ANTAPIRCA

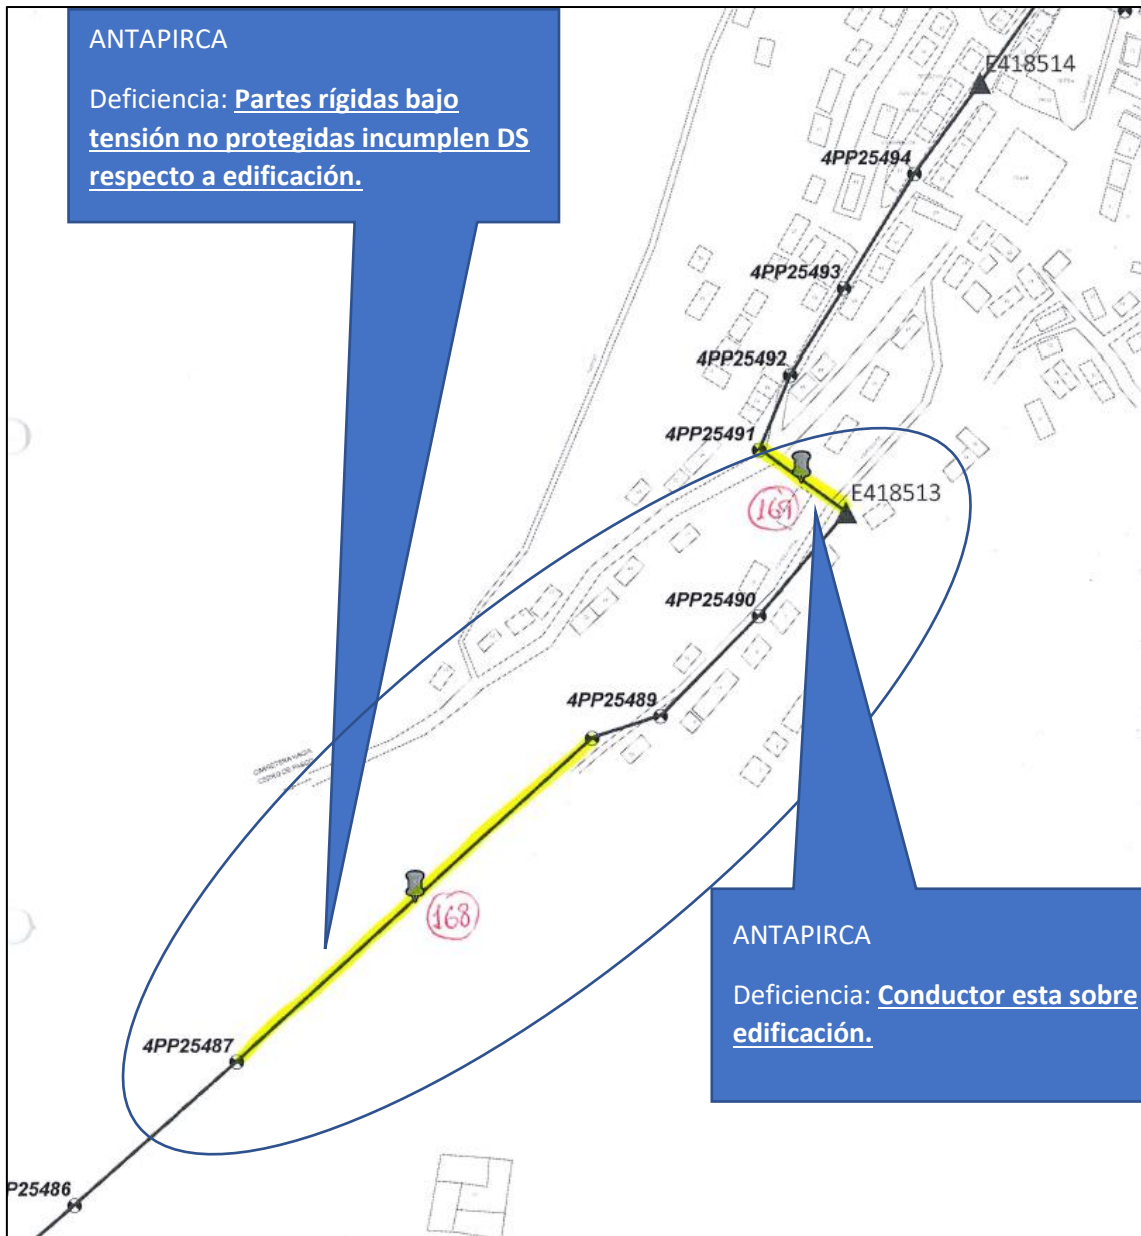
Deficiencia: Partes rígidas bajo tensión no protegidas incumplen DS respecto a edificación.

Deficiencia: Conductor esta sobre edificación.
